**AVIS RELATIF À LA PROTECTION
CONTRE LES EVENTUELS EFFETS NOCIFS ET NUISANCES
PROVOQUÉS PAR LES RAYONNEMENTS NON IONISANTS
GÉNÉRÉS PAR DES ANTENNES ÉMETTRICES STATIONNAIRES**

Commune : AUBANGE - Exploitant : TELENET GROUP

Référence exploitant : LX6209A

Rapport n° 10 / 2026

Figure 1 : Vue en plan des lieux de séjour et des points de contrôle

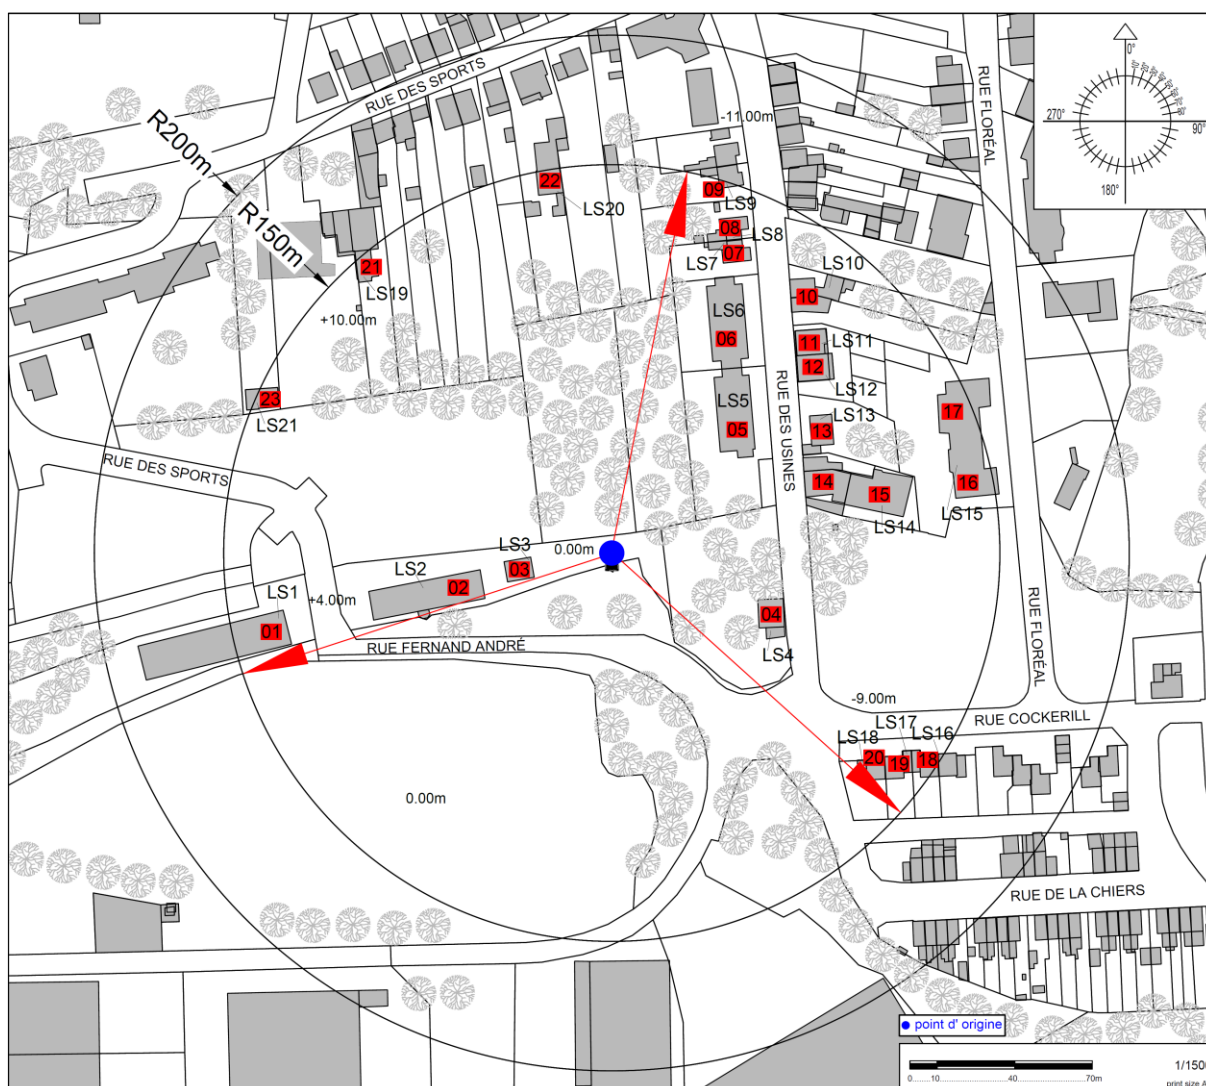
Les fréquences d'émission, la puissance rayonnée par chacune des antennes et leur gain permettent de déterminer le rayon de la zone à analyser. Tout dépassement de la limite par installation est exclu en dehors de cette zone. Le tableau 2 reprend les 35 LS² pour lesquels l'indice d'exposition est le plus élevé. Les différentes colonnes indiquent :

- le numéro du point de contrôle repris sur un des plans de la figure 1;
- le numéro du LS dans lequel se trouve le point de contrôle de la 1^{ère} colonne ;
- l'atténuation d'obstacle prise en compte pour le calcul de l'indice d'exposition dans le LS ;
- le résultat du calcul de l'indice d'exposition.

En ce qui concerne les antennes de l'installation mentionnées dans le tableau 1, la distance maximale à laquelle la limite pourrait être atteinte, à l'extérieur, est égale à 112,7 m. S'il n'y a pas de LS à une distance inférieure, les antennes respectent forcément la limite d'immission.

Dans le cas des LS situés à l'intérieur des bâtiments, une atténuation d'obstacle est prise en compte et il en résulte que la distance maximale à laquelle la limite pourrait être atteinte se réduit à 80,2 m.

Figure 2 : Vue en plan des installations d'antennes dans un rayon de 300 mètres autour de l'installation faisant l'objet de la demande d'avis

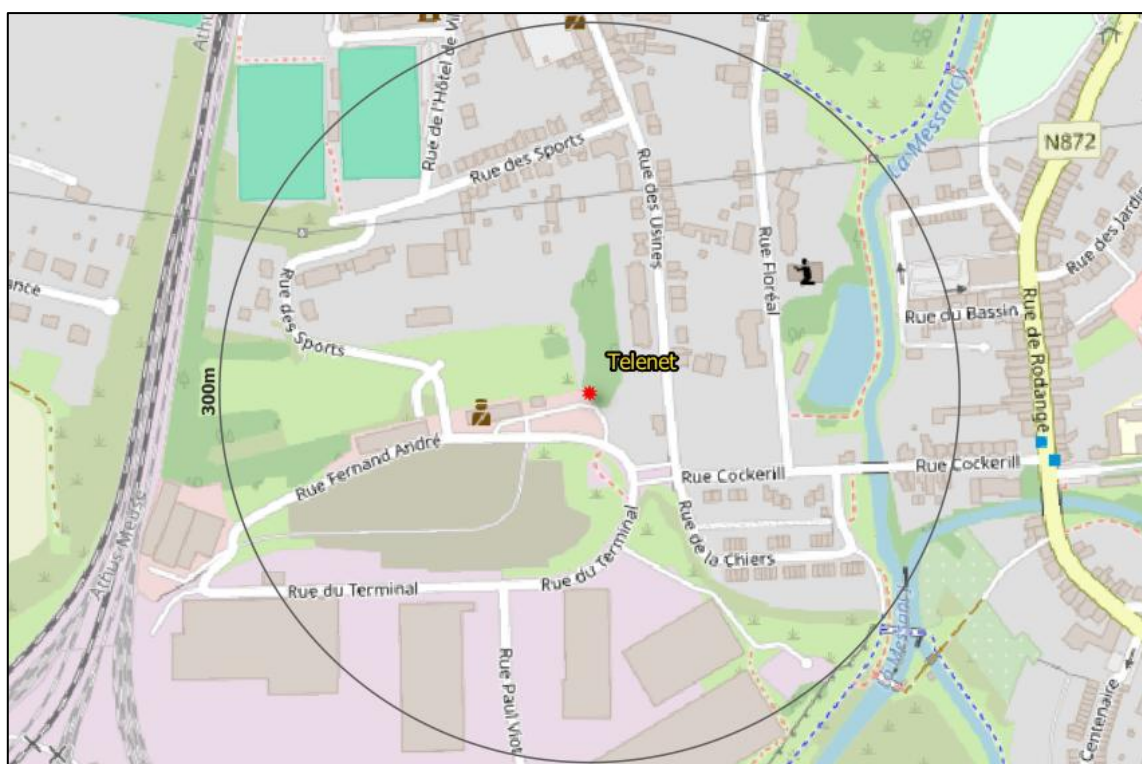
Le plan en projection verticale de la figure 2 indique la localisation des installations d'antennes émettrices stationnaires visées par le décret et situées dans un rayon de 300 mètres autour de l'installation référencée dans le paragraphe 2 et localisée au centre du cercle. Les données de localisation de ces antennes et les avis correspondant sont accessibles via le cadastre en ligne des antennes émettrices stationnaires⁸. Les installations prises en compte dans l'évaluation du respect de la limite cumulative sont les installations d'antennes émettrices déclarées en service par l'exploitant à la date du présent avis, à l'exception de l'installation référencée dans le paragraphe 2 et éventuellement d'autres installations ayant fait l'objet d'une demande d'avis à la même date et qui sont situées à l'intérieur de la zone de 300 mètres de rayon.

Compte tenu des considérations ci-dessus, il apparaît que l'intensité du rayonnement électromagnétique généré, dans les lieux de séjour situés dans un rayon de 300 mètres autour de l'installation référencée dans le paragraphe 2, par l'ensemble des antennes émettrices stationnaires de l'ensemble des exploitants du même site d'antennes émettrices stationnaires respecte la limite fixée à l'article 4, § 2 du décret.
